OGGETTO: [ID_VIP: 8184] “Progetto di un impianto eolico “Cellere” costituito da n. 10 aerogeneratori con potenza unitaria di 6MW, e potenza complessiva pari a 60 MW, e dalle relative opere di connessione alla RTN; sito nei comuni di Cellere (VT) e Valentano (VT)”.

Procedura di V.I.A./PNRR, ai sensi dell’art.23 del D.Lgs.n.152/2006

Proponente: Iberdrola Renovables Italia S.p.a.

**RICHIESTA INTEGRAZIONI DOCUMENTALI DEL MINISTERO DELLA
CULTURA**

Figura 2 - Esempio dello studio planoaltimetrico dell'aerogeneratore e relative componenti

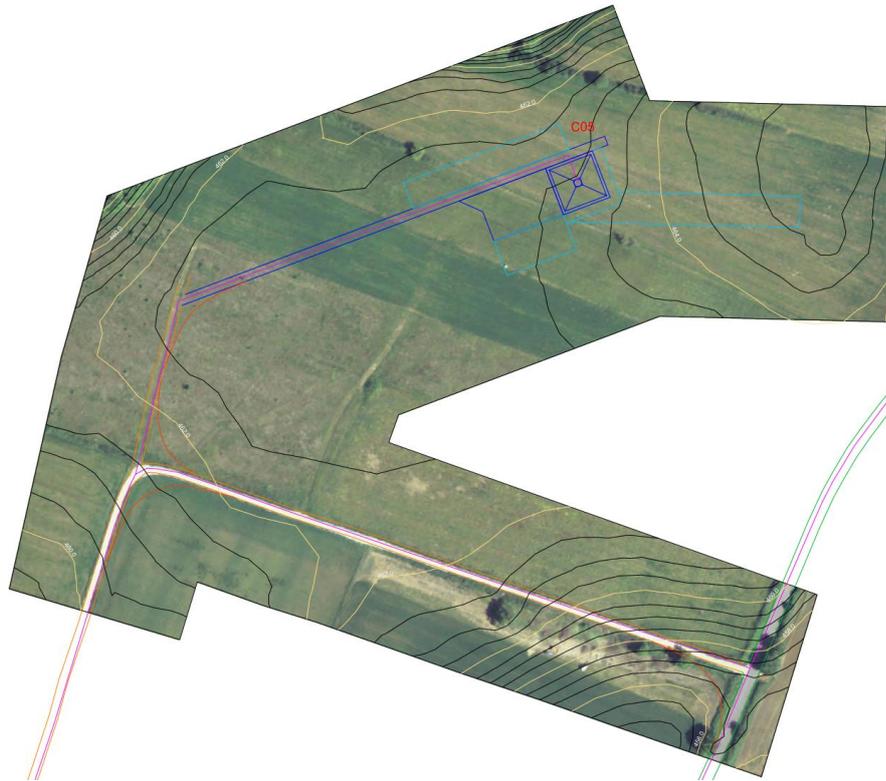
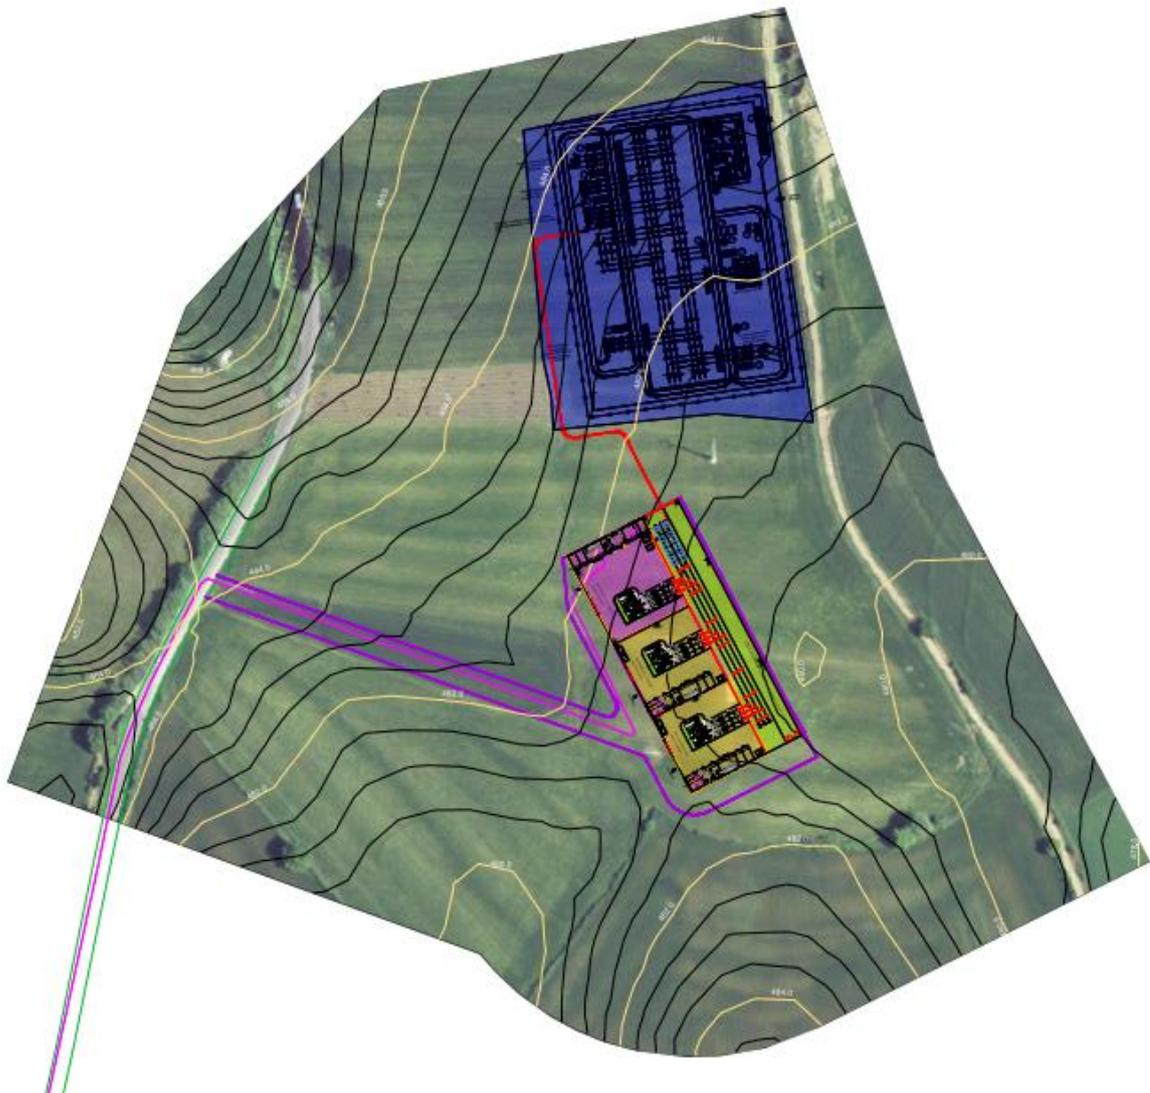
- a) planimetrie quotate e sezioni orografiche, dello stato ante-operam e dello stato post-operam, delle aree in cui verranno effettuate modellazioni e sbancamenti (aree destinate a piazzole temporanee e permanenti di pertinenza degli aerogeneratori, nuova viabilità e adeguamento viabilità esistente, e dell'area destinata alla Sottostazione Elettrica)

- a) E' stato aggiornato lo studio planoaltimetrico delle aree in cui saranno ubicati gli aerogeneratori, piazzole definitive e temporanee, inserendo anche l'area della SSE Utente nella nuova configurazione, all'interno dell'elaborato grafico denominato "C20041S05-PD-PL-07-01 Studio planoaltimetrico del sito", di cui di seguito se ne inserisce un esempio su un aerogeneratore e uno stralcio dello studio planoaltimetrico nell'area delle stazioni elettriche.

Le sezioni delle aree in cui saranno effettuate modellazioni e sbancamenti saranno effettuate in fase successiva, si precisa comunque che è stata effettuata una stima delle aree di scavo di sbancamento nella relazione avente codice “C20041S05-PD-RT-06-01 - Piano preliminare di utilizzo in sito delle terre e rocce da scavo”, in cui si sono calcolati i volumi per le seguenti macrocategorie:

Figura 4 – Inquadramento impianto eolico su CTR

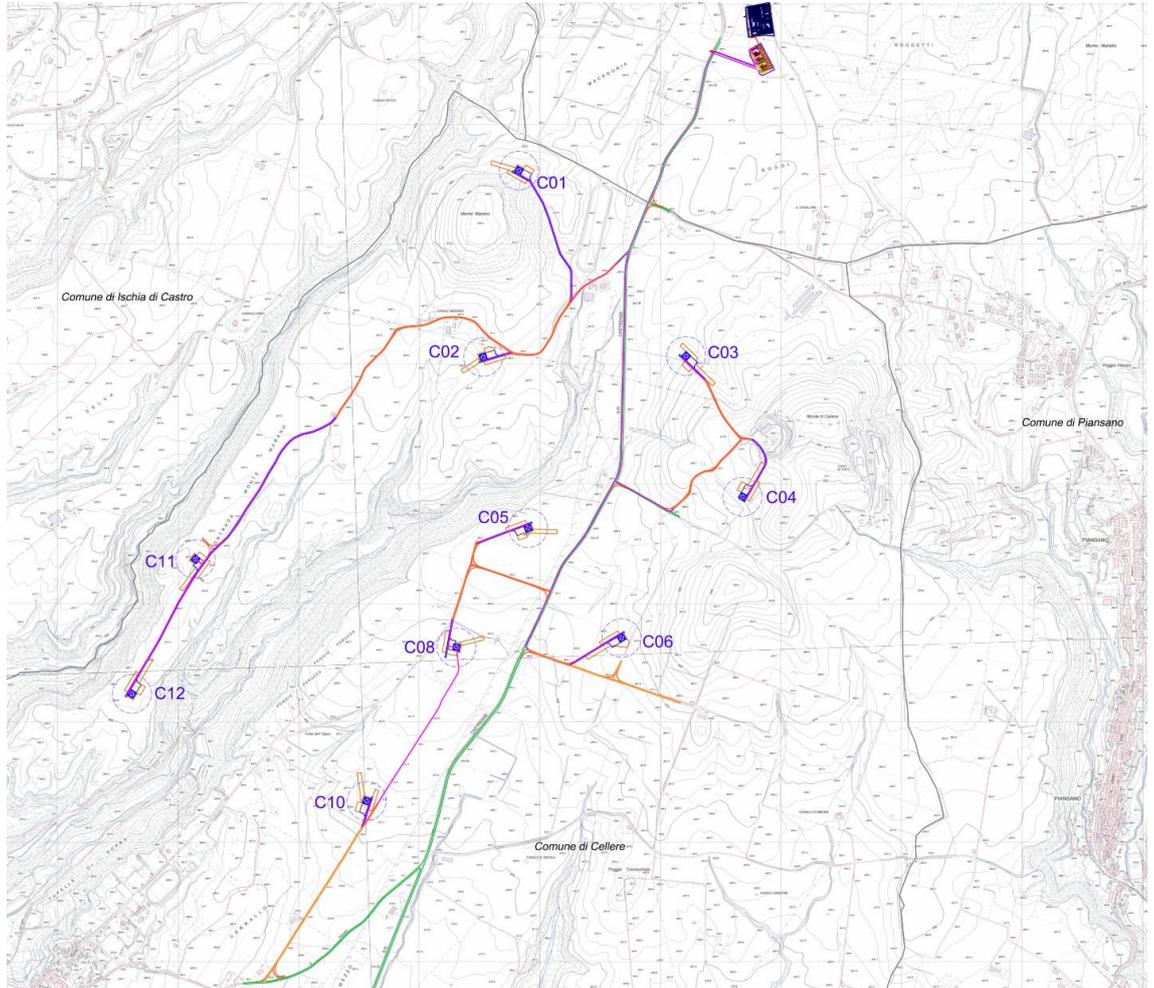
- b) planimetria con chiara distinzione tra: viabilità esistente, nuova viabilità, viabilità da adeguare, adeguamenti temporanei della viabilità, cavidotti interrati

b) E' stato aggiornato l'elaborato grafico denominato "C20041S05-PD-PL-03-02 Inquadramento impianto su CTR" in cui sono state rappresentate in planimetria, su base CTR, le aree distinte per colori (come richiesto alla lettera b), e inserito l'adeguamento alla configurazione di collegamento SSEU- SE TERNA a seguito della richiesta di benessere standard tecnici (PTO), in base alla quale la SSEU rimane sostanzialmente nella medesima particella catastale ma che comporta una piccola variazione alla viabilità di accesso alla SSEU e al tratto finale del cavidotto MT interrato sulla stessa. Si specifica inoltre che il collegamento alla SE Terna avverrà tramite Area comune, ubicata nella stessa particella catastale della SSEU. Successivamente si inserisce uno stralcio dell'elaborato grafico.

Figura 7 - Planimetria del parco eolico in relazione alle distanze dalle aree tutelate che interferiscono con le opere

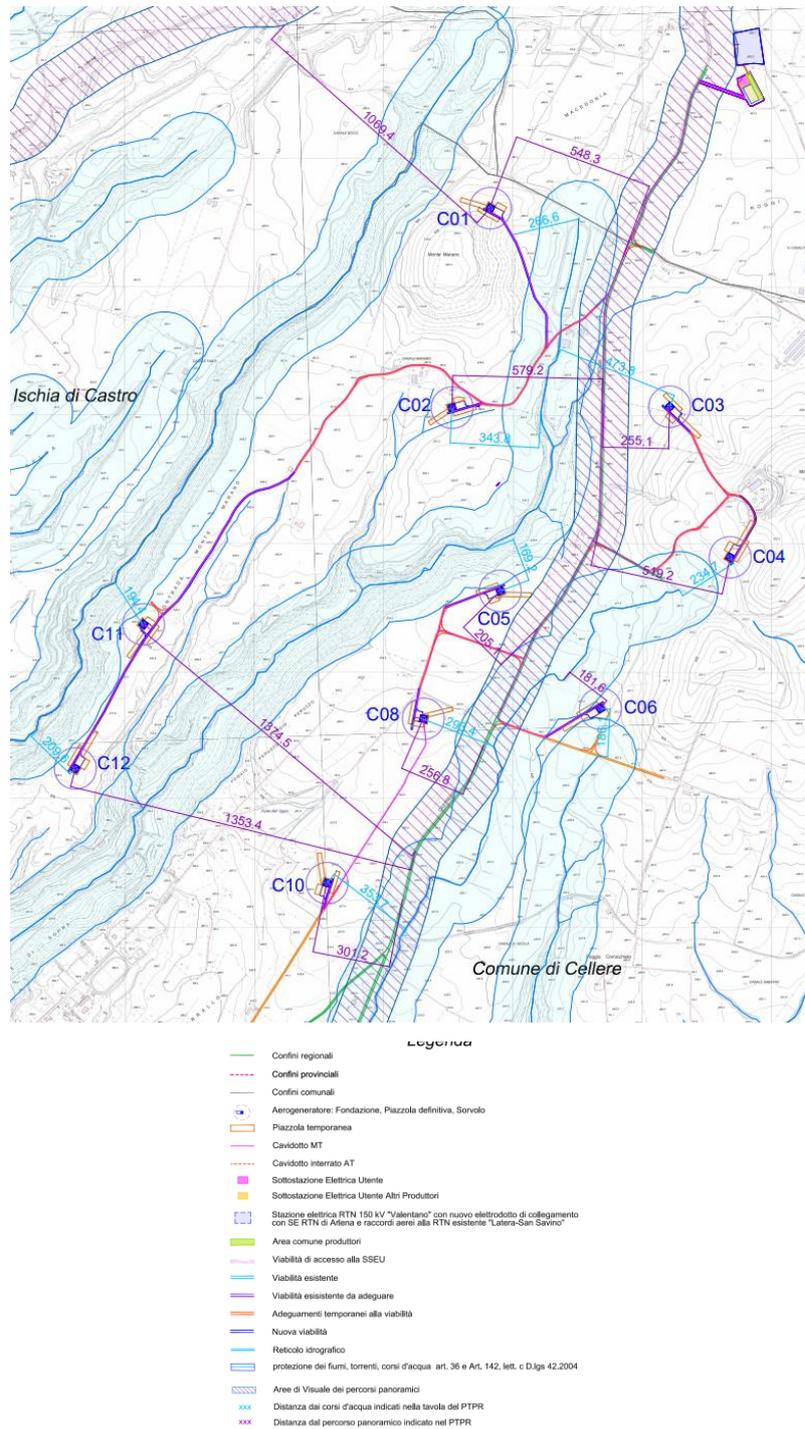
- c) la rappresentazione in scala appropriata, per ciascuna interferenza, della sovrapposizione fra opere di progetto e perimetri dei beni tutelati: interferenze fra beni tutelati e interventi di modellazione del suolo, interventi sulla viabilità esistente, interventi di realizzazione della nuova viabilità, piazzole, passaggio di cavidotti. Planimetria con distanze quotate di ciascun aerogeneratore dai beni tutelati (in particolare rispetto al percorso panoramico).

- c) Relativamente a tale punto è stato prodotto un nuovo elaborato avente codice “C20041S05-PD-PL-06.1-01 – Planimetria del parco eolico in relazione alle distanze dalle aree tutelate che interferiscono con le opere in progetto”, in cui sono stati rappresentati i perimetri dei beni tutelati che interferiscono esclusivamente con alcuni tratti di viabilità e cavidotto interrato MT relativi al parco eolico in progetto, e in cui sono state inserite le distanze da ogni aerogeneratore relativamente al corso d’acqua più vicino e al percorso panoramico, e di cui successivamente se ne inserisce uno stralcio.

Figura 8 – Inquadramento impianto eolico in relazione al reticolo idrografico su CTR

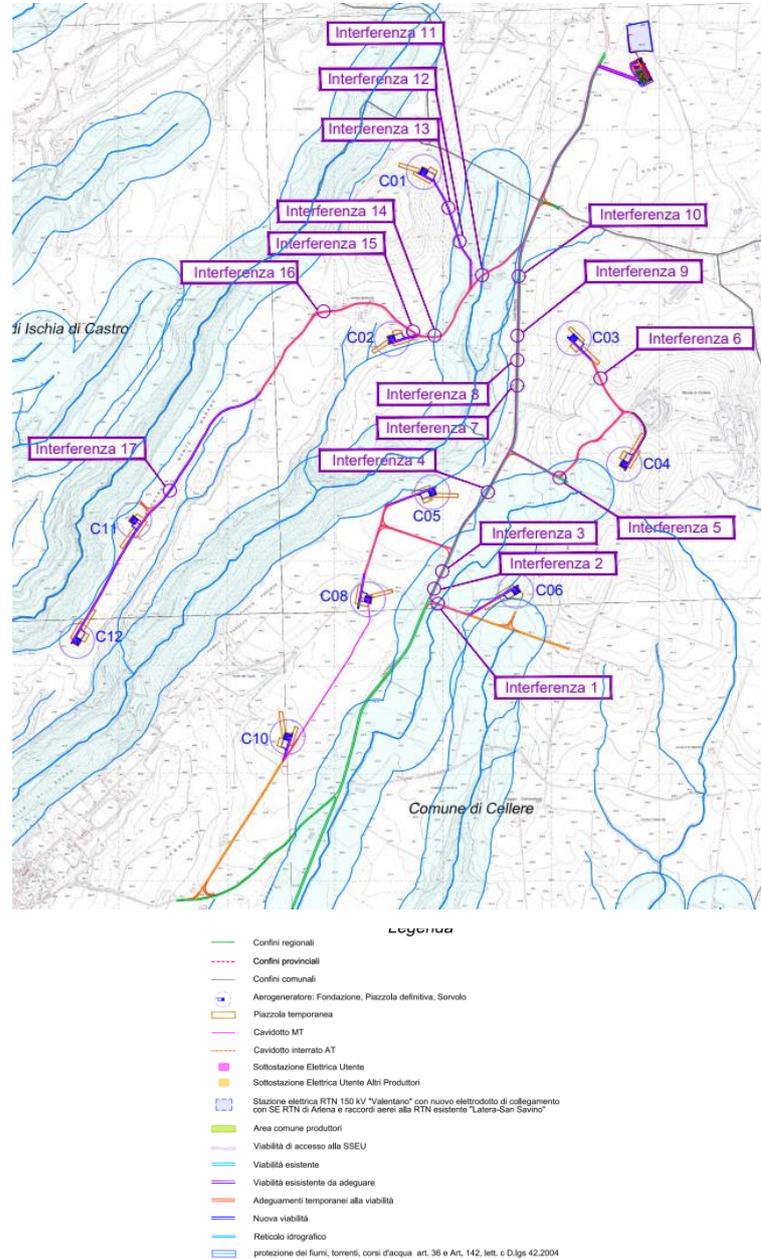
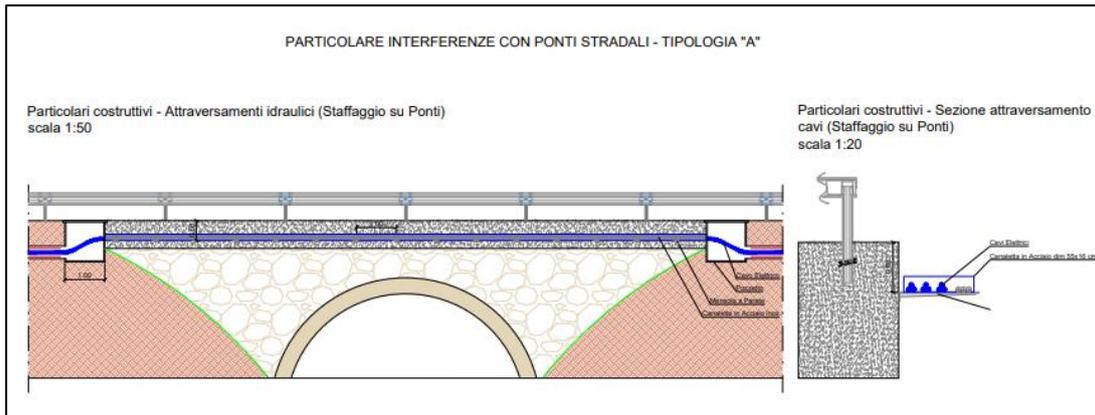
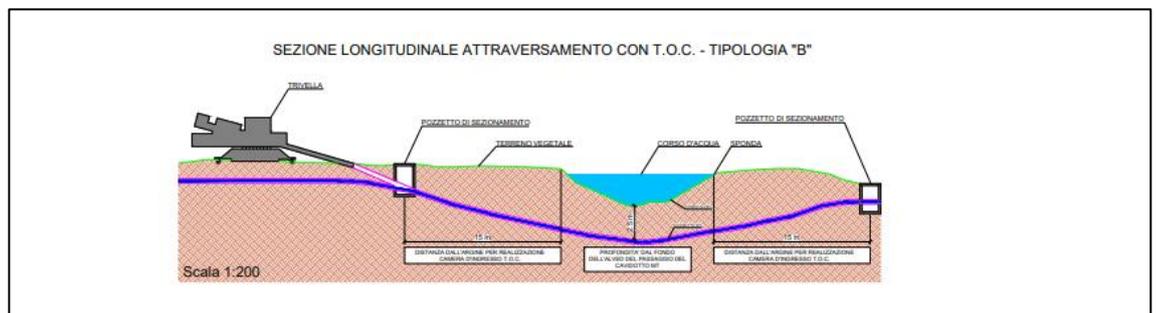
- d) L'esplicitazione della modalità di attraversamento, se previsto, dei corsi d'acqua da parte dei cavidotti, con rilievo dello stato di fatto e graficizzazione a scala appropriata dell'attraversamento del corso d'acqua da parte del cavidotto in pianta e sezione.

d) E' stato aggiornato l'elaborato grafico denominato "C20041S05-PD-PL-06-02 Individuazione delle interferenze su CTR" in cui si è rappresentato anche in planimetria su CTR il reticolo idrografico e le relative interferenze, con le componenti del parco eolico in progetto, già analizzate ed indicate nelle schede fotografiche, inserite anche nella

precedente versione dell'elaborato e per le quali era stato già esplicitato la modalità di attraversamento per mezzo di sezioni. Successivamente si inserisce uno stralcio dell'elaborato e dei particolari previsti per l'attraversamento del reticolo idrografico.

Figura 11 – Stralcio dell'elaborato grafico Inserimento Paesaggistico

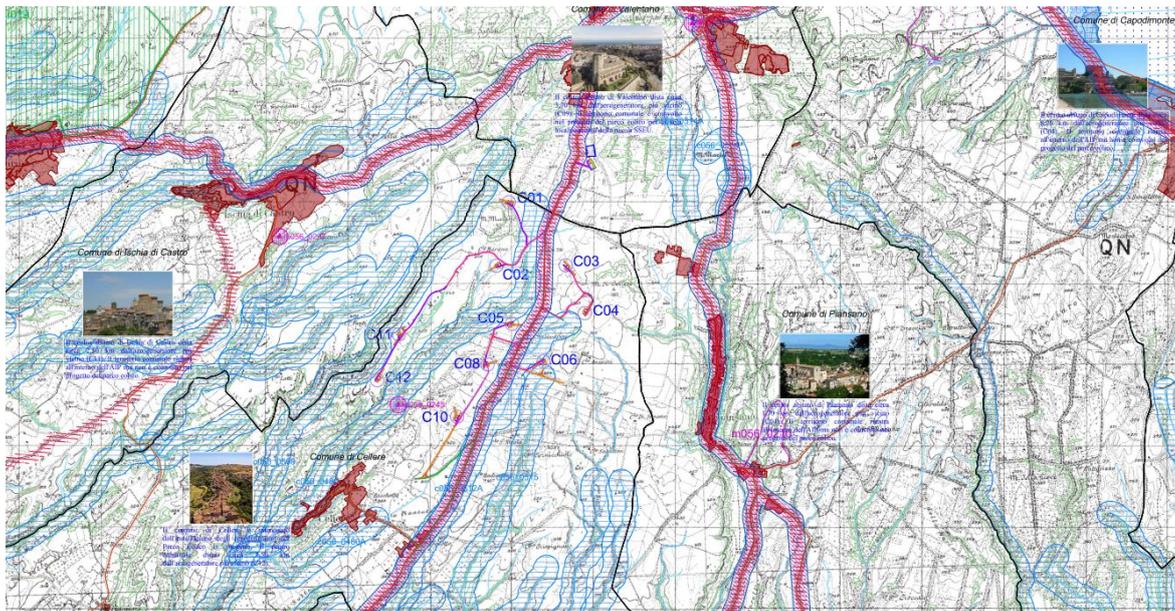
di integrare la “Relazione Paesaggistica” con valutazioni, criteri e soluzioni di inserimento paesaggistico e di mitigazione che tengano conto delle condizioni di visibilità specifiche della localizzazione delle aree di impianto al centro del sistema di beni precedentemente descritto.

Allo scopo, si chiede di fornire, sulla base della suddetta precisa e dettagliata rappresentazione dei perimetri dei vincoli paesaggistici interferiti o prossimi alle opere la verifica della conformità, compatibilità o congruità delle opere con le norme del PTPR e la necessaria valutazione degli impatti, relativi e cumulativi, ai fini di indicare il quadro complessivo delle modificazioni apportate dal progetto e poterlo valutare anche ai fini dell’individuazione di opportuni rimedi o accorgimenti di tipo progettuale finalizzati alla riduzione dei sopra richiamati effetti negativi.

In riferimento a tale punto si precisa che la valutazione di inserimento paesaggistico tiene conto di eventuali esigenze realizzative e progettuali ma che nel contempo è stata effettuata anche nel pieno rispetto paesaggistico e ambientale, prevedendo eventuali modifiche del paesaggio non significative, localizzando gli aerogeneratori al di fuori di aree vincolate, riducendo al minimo l’area occupata dagli elementi definitivi in progetto, e prevedendo alcuni accorgimenti per mantenere la naturalità del sito come per esempio per le piazzole temporanee e per i tratti di nuova viabilità in cui saranno impiegati materiali naturali che non compromettono le normali caratteristiche dello stato dei luoghi. Inoltre, in riferimento al sistema vincolistico si precisa che i vincoli paesaggistici sono stati rappresentati nelle tavole del PTPR e nella tavola di inserimento paesaggistico, avente codice “C20041S05-VA-EA-02-02 - Inserimento Paesaggistico – Generale”, aggiornato con il percorso panoramico, da cui erano già stati effettuati alcuni fotoinserti (vedi elaborato C20041S05-VA-EA-05.2-01 - *Analisi di intervisibilità – Fotosimulazioni*) da punti di ripresa in cui si godeva di un’ottima visuale, che a sua volta risultano rappresentati nell’elaborato “C20041S05-VA-EA-05.1-01 - *Analisi di intervisibilità_Inquadramento punti di scatto delle fotosimulazioni*”. Successivamente si inserisce uno stralcio dell’inserimento paesaggistico dell’impianto eolico in progetto.

Figura 12 – Stralcio dell’elaborato “Analisi di intervisibilità_Inquadramento punti di scatto delle fotosimulazioni”

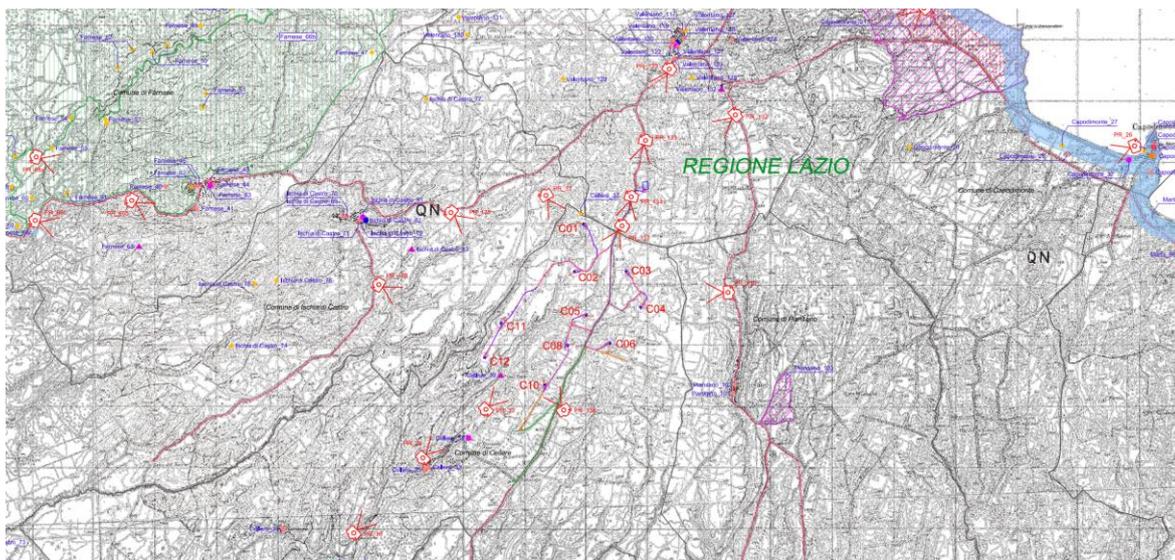
in riferimento agli aspetti percettivi e alle fotosimulazioni presentate, si richiede di approfondire adeguatamente l'analisi di intervisibilità, fornendo prima immagini dello stato dei luoghi chiare e significative ai fini della rappresentazione del contesto, e successivamente fotosimulazioni e render, volti verificare l'eventuale percezione dell'impianto con riferimento a tutti i campi (eolici e fotovoltaici) esistenti e in previsione, evidenziando in particolare il rapporto con i beni tutelati (SR312, aree boscate e corsi d'acqua, aree di notevole interesse pubblico), con le principali vie di comunicazione, con gli elementi rilevanti.

Relativamente a quanto richiesto in tale punto si precisa che al momento della presentazione del progetto sono stati effettuati fotoinserimenti dalle principali vie di comunicazione, ed in particolare dalle seguenti viabilità:

Si precisa che inoltre i fotoinserimenti, vedi elaborato “C20041S05-VA-EA-05.2-01 - Analisi di intervisibilità – Fotosimulazioni”, sono stati effettuati anche da ulteriori beni posizionati lungo i tracciati stradali che risultano essere classificati nel PTPR come “percorsi panoramici”, indicati in colore rosso nell’elaborato “C20041S05-VA-EA-05.1-01 - Analisi di intervisibilità_Inquadramento punti di scatto delle fotosimulazioni”, ed in cui è possibile individuare anche i coni ottici dei vari punti di ripresa.

Figura 23 - Carta impatto cumulato

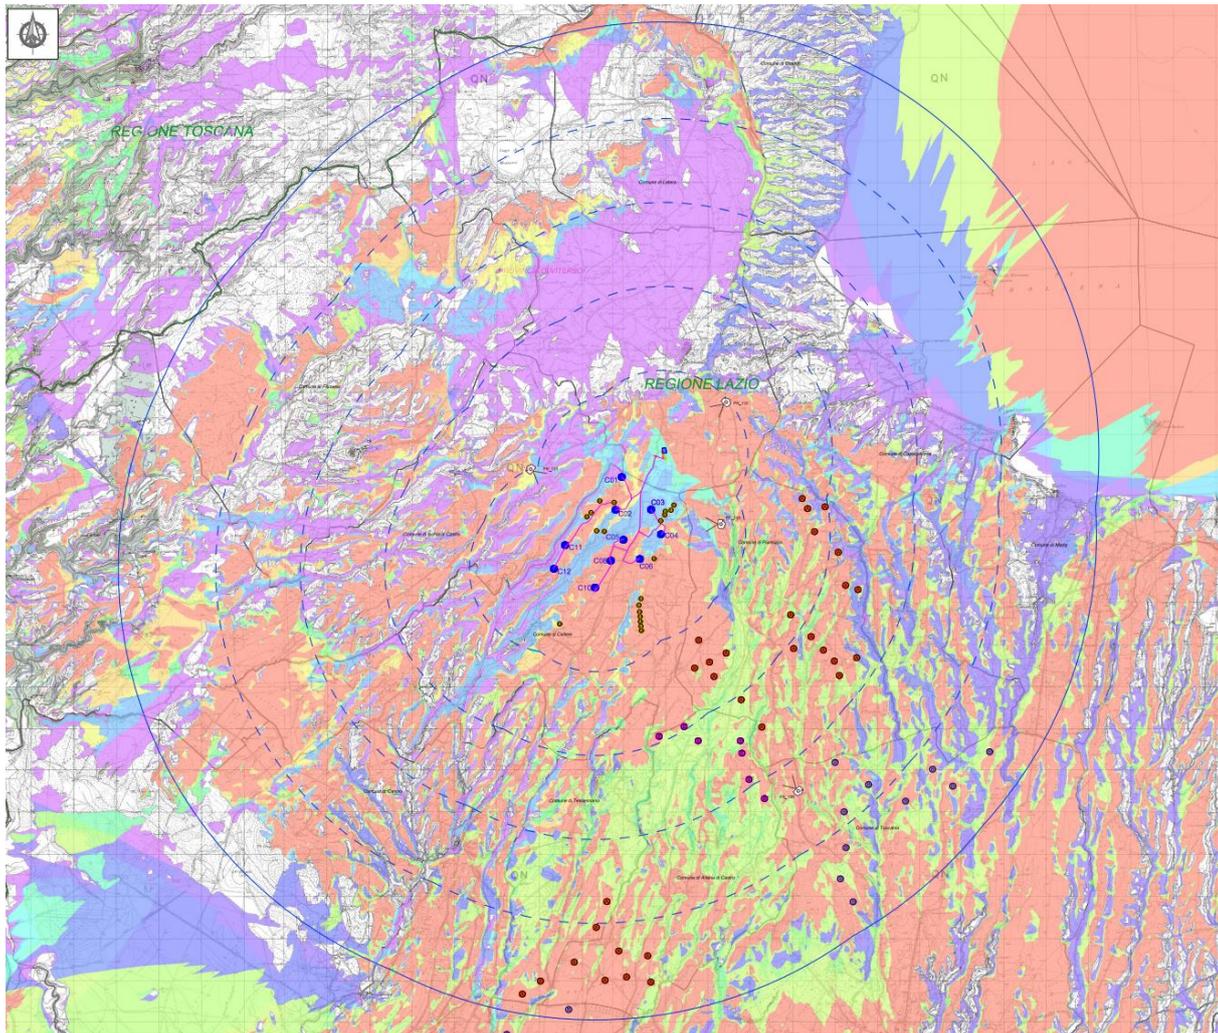
gli elaborati e le considerazioni sugli impatti cumulativi dovranno essere approfonditi, inserendo sulla planimetria e nelle viste, tutte le iniziative energetiche realizzate e in previsione (aerogeneratori presenti in prossimità dell'impianto e tutte le iniziative energetiche, nella loro configurazione planimetrica, presenti nell'area vasta (per un raggio di 10 km intorno all'impianto), riportando anche le aree occupate dai campi fotovoltaici, gli aerogeneratori eventualmente mancanti, tutte le strutture ed edifici a servizio, i tracciati dei cavidotti/elettrodotti necessari al trasporto alle sottostazioni e stazioni elettriche, distinguendo quelli già realizzati da quelli in autorizzazione, e le cabine, sottostazioni e stazioni elettriche;

Relativamente a quanto richiesto in tale punto si precisa che i fotoinserti relativamente all'impatto cumulo sono stati effettuati tenendo in considerazione in un raggio di 10.3 km approssimato ad 11 tenendo in considerazione impianti fotovoltaici esistenti e impianti eolici esistenti ed in iter.

Si inserisce di seguito uno stralcio dell'elaborato grafico aggiornato inerente all'impatto cumulo avente codice "C20041S05-VA-EA-06-01 - Carta degli impatti cumulativi e fotosimulazioni", in cui si sono inseriti gli impianti fotovoltaici esistenti e l'impianto eolico in iter denominato "La Banditaccia" di Fri-El S.p.A" ubicato nel comune di Arlena di Castro (VT), con potenza nominale 29.4 MW.
